**ПАСПОРТ
ДОСТУПНОСТИ ОБЪЕКТА
СОЦИАЛЬНОЙ ИНФРАСТРУКТУРЫ
НА ДОСТУПНОСТЬ ДЛЯ ИНВАЛИДОВ
И МАЛОМОБИЛЬНЫХ ГРУПП НАСЕЛЕНИЯ**
(Заключение по обследованию объекта социальной инфраструктуры)

Автономная некоммерческая организация
Детский оздоровительно-образовательный центр
«Алые паруса»
Спальный корпус № 1
Тюменская область, Тюменский р-н,
24 км Червишевского тракта

ПАСПОРТ ДОСТУПНОСТИ
объекта социальной инфраструктуры (ОСИ)
№ 36-СЗ

АКТ ОБСЛЕДОВАНИЯ № 473
объекта социальной инфраструктуры
К ПАСПОРТУ ДОСТУПНОСТИ ОСИ
№ 36-СЗ

Фотография №43

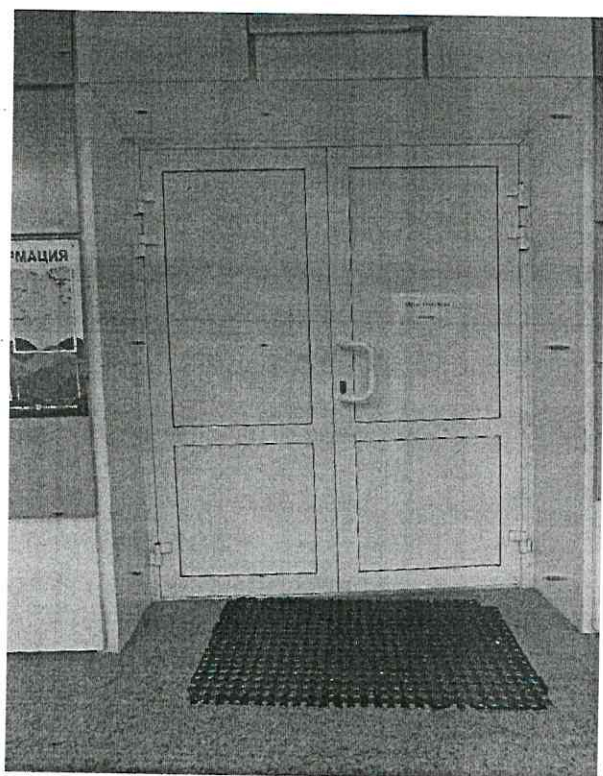
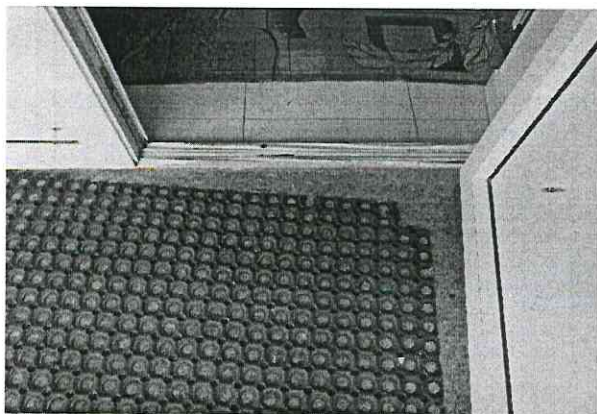
2.1	Лестницы (наружные)	есть	-	43, 44	- отсутствуют горизонтальные травмобезопасные завершающие части поручня, что не соответствует требованиям СП 59.13330.2016; - высота опорных поручней более 0,9 м; - отсутствует дополнительный, разделительный поручень при ширине лестницы более 4,0м; - отсутствует наземный тактильно-контрастный указатель; - контур краевых ступеней не выделен контрастным цветом; - проступь первой ступени отличается по ширине от остальных; - отсутствует кнопка вызова помощи.	О,С,Г,У	- установить дополнительно поручни на высоте 0,5м согласно требованиям СП 118.13330; - продлить горизонтальные части имеющегося поручня на 30 см с не травмирующим окончанием в соответствии с учетом технических требований; - установить дополнительный, разделительный двусторонний поручень, при ширине лестницы более 4,0м, в соответствии с требованиями ГОСТ Р 51261-2017; - обустроить тактильно-контрастный указатель, выполняющий функцию предупреждения, за 0,3м до препятствия, глубиной 0,5-0,6м; - выделить проступь первой, второй ступени и верхнюю краевую ступень марша контрастным цветом за 0,03-0,04м от края проступи	Текущий ремонт, индивидуальное решение с ТСР, организационные мероприятия

Фотография №66

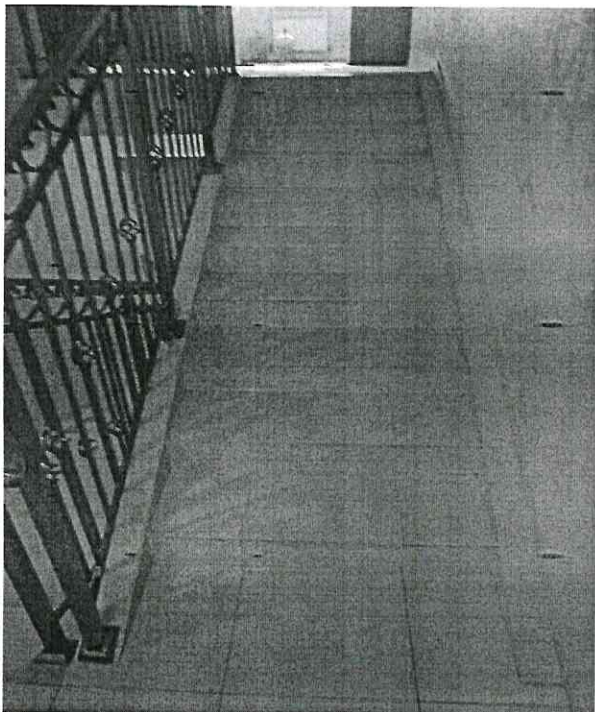
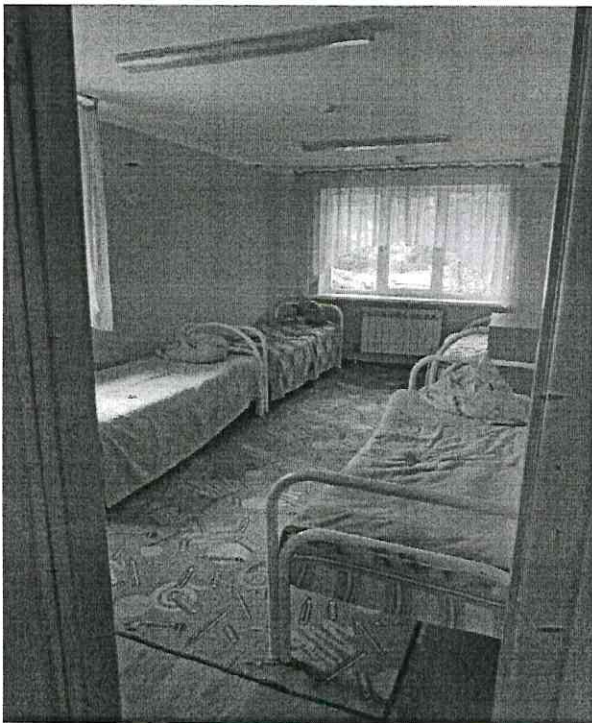
3.2	Лестница (внутри здания)	есть	1эт 12 2эт 1	66-70	-конструкция поручней не соответствует требованиям ГОСТ Р 51261-2017 (поручни прерываются на изломе лестницы); -поручни (ограждение) установлены на высоте более 0,9 м; - с одной стороны отсутствует опорный поручень; - краевые ступени (проступь) лестничных маршей не выделены контрастным цветом; - отсутствуют информационные <i>тактильные</i> знаки (пиктограммы); - не обеспечен доступ	О, С, Г, У	- установить пристенные опорные поручни на высоте 0,9 м и дополнительно на высоте 0,5 м согласно требованиям СП 118.13330; - выделить контрастным цветом краевые ступени (проступь) каждого лестничного марша; - установить информационные <i>тактильные</i> знаки (пиктограммы); - предусмотреть жилые помещения, инвалидам на креслах-колясках, на уровне 1-го этажа.	Текущий ремонт, организационные мероприятия
